Préfecture du Nord

**Arrêté préfectoral imposant à la SOCIETE GOODMAN
LAUWIN 3 LOGISTICS (FRANCE) des prescriptions
complémentaires suite aux modifications apportées à
l'entrepôt (Bâtiment B1) situé à LAUWIN-PLANQUE**

Vu le dossier de porter à connaissance du 6 octobre 2016 de la société Goodman Lauwin 3 Logistics (France) demandant la modification de son arrêté préfectoral d'autorisation d'exploiter du 11 août 2014 ;

Annexe à l'annexe

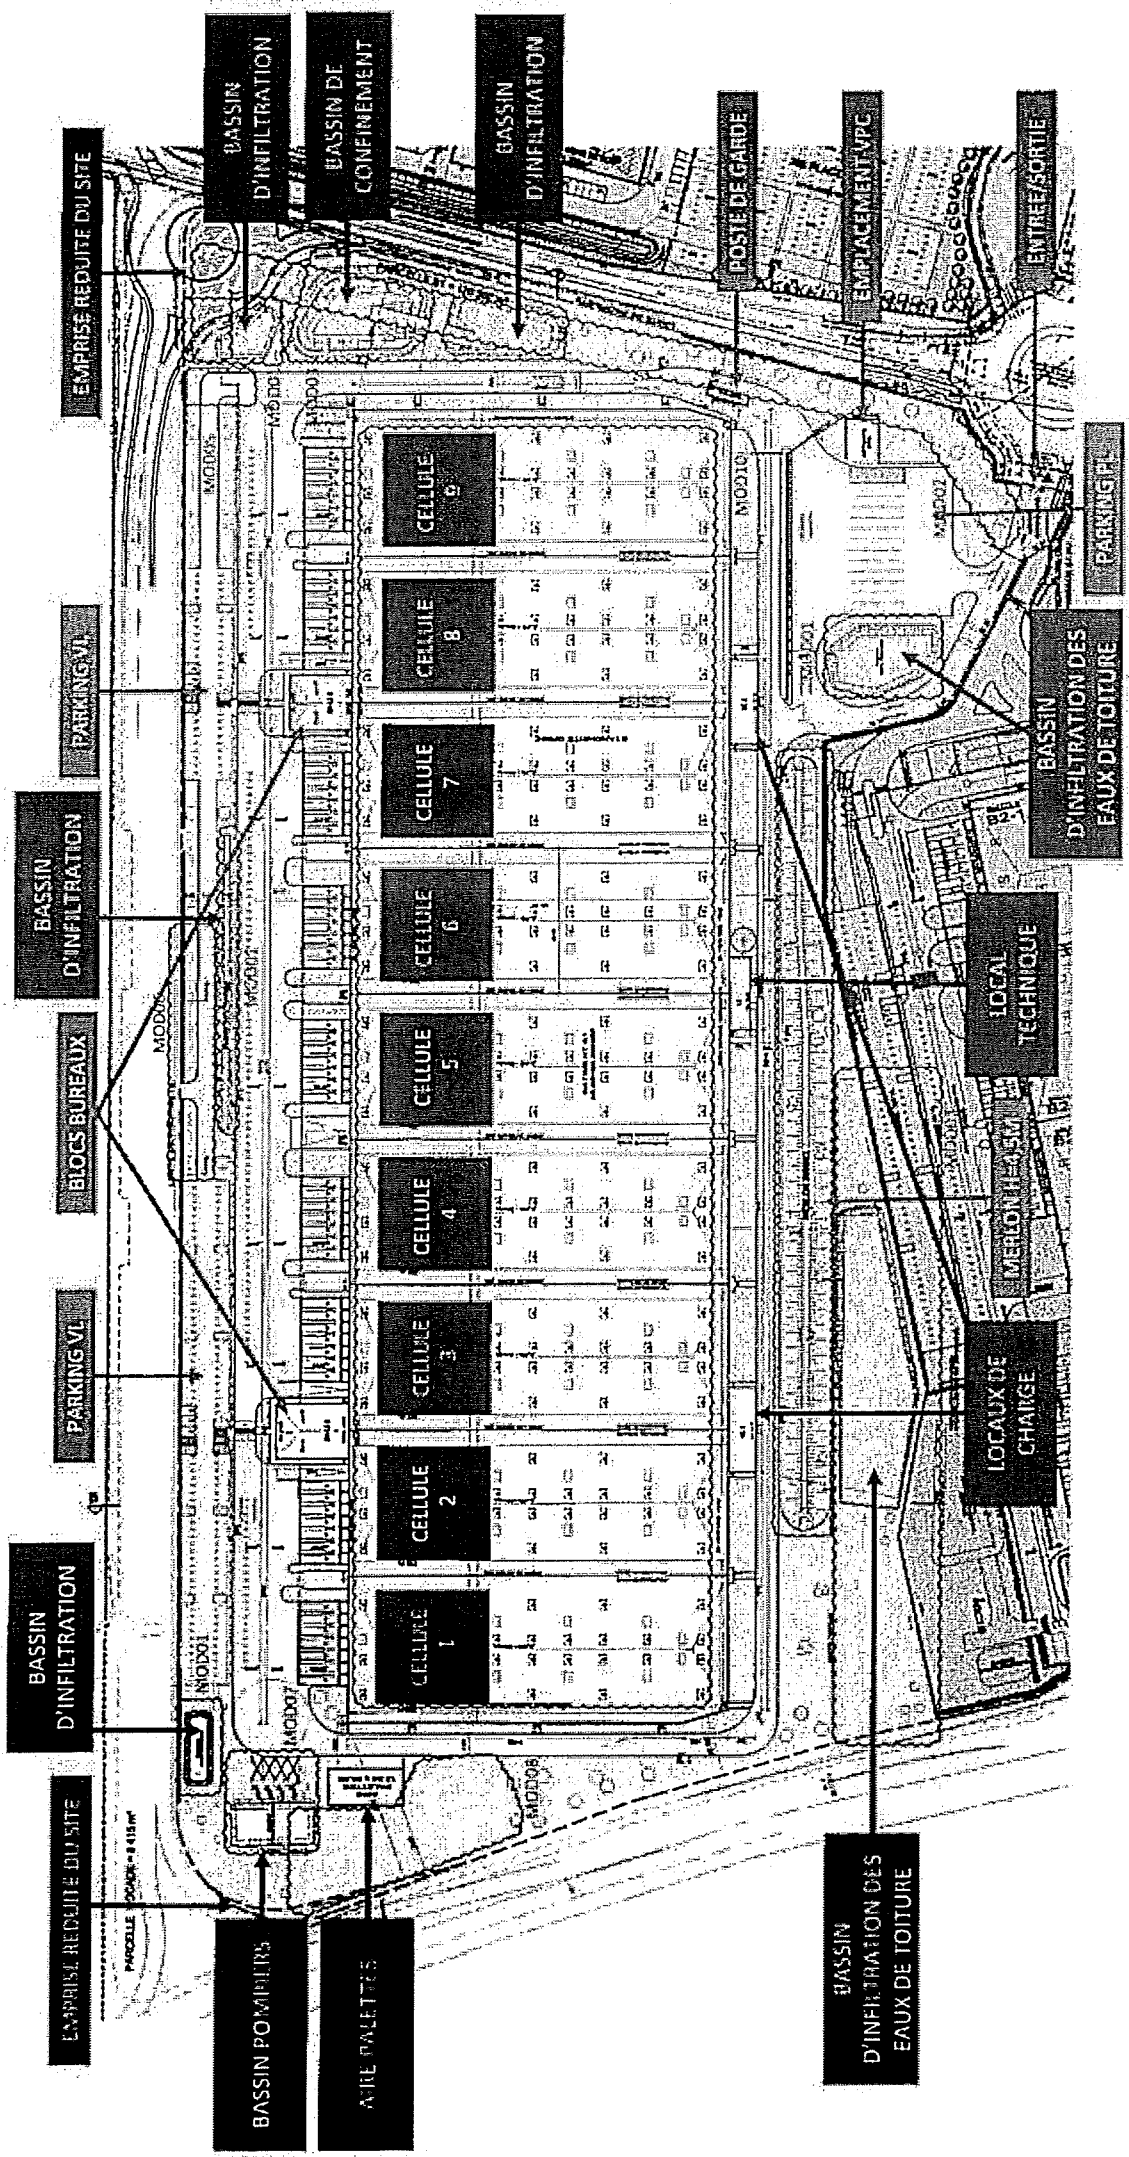
Le plan visé à l'article 1.2.2 « situation de l'établissement » et annexé à l'arrêté du 11 août 2014 est remplacé par le plan annexé au présent arrêté.

- les eaux pluviales : on distingue trois types d'eaux pluviales :
 - o les eaux pluviales de toitures non susceptibles d'être polluées sont traitées et infiltrées via des noues et bassins d'infiltration. Les noues et bassins d'infiltration sont dimensionnés pour une pluie centennale conformément à l'arrêté préfectoral Loi sur l'eau du 31 décembre 2007 concernant la Zone d'Aménagement Concertée Parc d'Activités de Lauwin-Planque et Flers-en-Escrebieux. A ce titre, des noues paysagères ou des bassins d'infiltration s'étendent sur les différentes façades du bâtiment selon le plan annexé au présent arrêté ;

- o les eaux pluviales de voiries légères (parking et circulation de véhicules légers) passent dans un premier temps par un séparateur hydrocarbure, puis sont infiltrées dans un bassin d'infiltration selon le plan annexé au présent arrêté, soit 2 séparateurs hydrocarbures et 2 bassins d'infiltration pour les eaux pluviales de parking et voiries légères. Les noues et bassins d'infiltration sont dimensionnés pour une pluie centennale conformément à l'arrêté préfectoral Loi sur l'eau du 31 décembre 2007 concernant la Zone d'Aménagement Concertée Parc d'Activités de Lauwin-Planque et Flers-en-Escrebieux ;

Une vanne d'isolement (vanne pompier) est placée en aval du bassin de confinement ainsi que du dispositif séparateur d'hydrocarbures et en amont du bassin d'infiltration recevant les eaux pluviales de voiries lourdes (bassin situé au Nord-Est). Le fonctionnement de cette vanne est asservi à la détection incendie, au sprinklage et est manœuvrable manuellement. Elle permet de protéger le dispositif d'infiltration en cas de constat de rejet accidentel non conforme ou en cas d'incendie.

« Un merlon de 4,5m de hauteur est disposé au droit de la façade Nord-Est des cellules 6 et 7, le long de la limite de propriété »

Une aire à palettes de dimension 12 x 25 avec une hauteur de 3 m est implantée au niveau de la façade Sud, à proximité du bassin pompiers et du bassin d'infiltration des eaux pluviales de toiture.
